改善箇所説明図

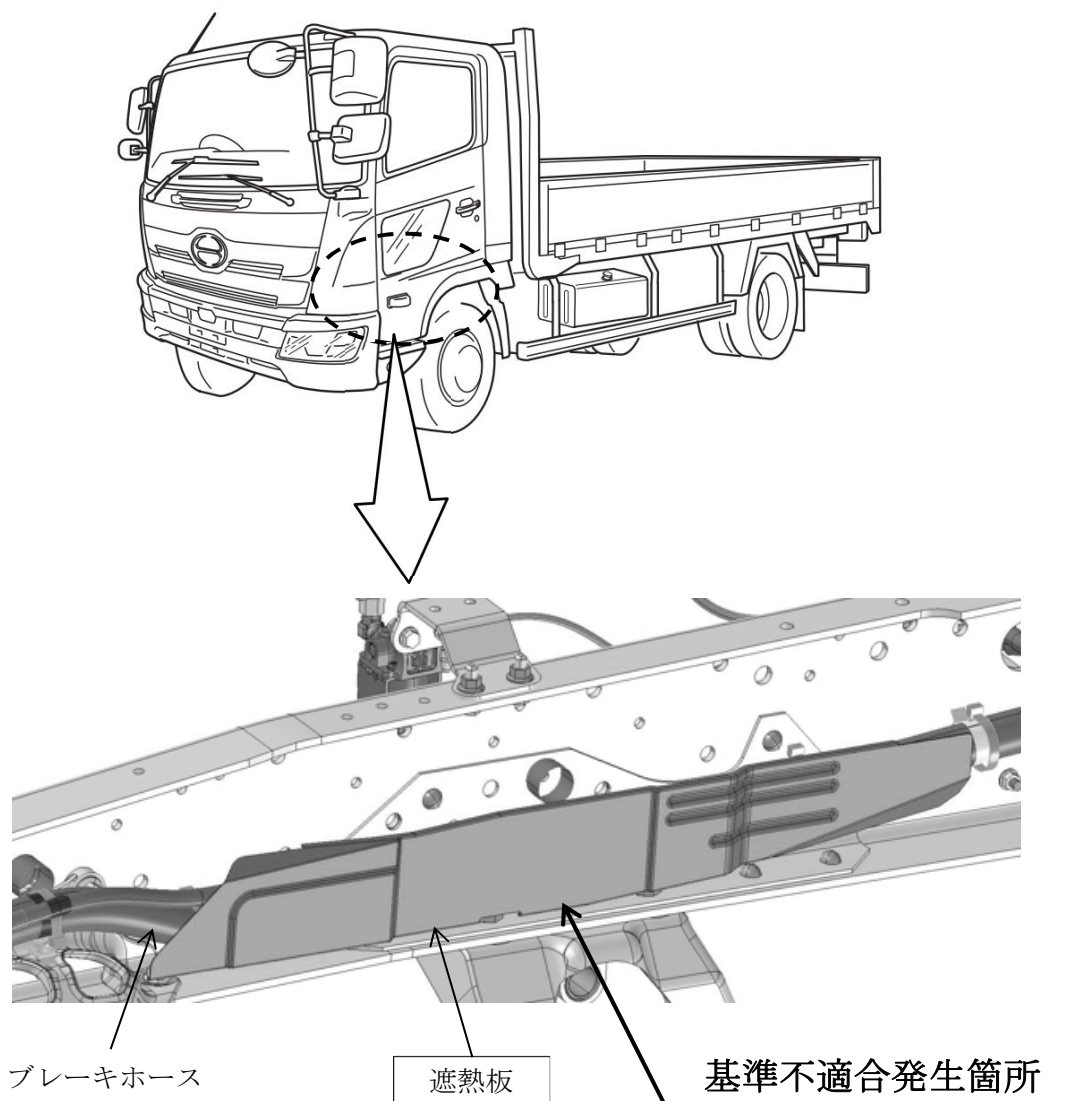
ブレーキホースを保護する遮熱板において、部品管理が不適切なため、防錆処理をしていないものがある。そのため、使用過程で遮熱板が腐食し、最悪の場合、当該遮熱板が脱落すると、排気管の熱によりブレーキホースが損傷し、エア漏れにより制動力が低下するおそれがある。

全車両、遮熱板を点検し、該当する場合は良品に交換する。
